## CVEECO2 & HRU

version 2010

En ce début d'année 2010, le modèle des groupes de ventilation CVEECO2 et HRU a légèrement été modifié.

#### Nouveau modèle :

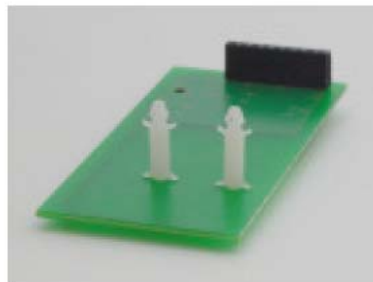
le raccordement au groupe se fait par  
2 rangées de 4 pins

Code article : **RFONE**

Pour réguler le nouveau modèle,  
il faut obligatoirement utiliser :  
le set émetteur-récepteur **RAFRBLCN** (nouveau).  
Les émetteurs supplémentaires sont  
obligatoirement de type **RFZEBLCN** (nouveau)
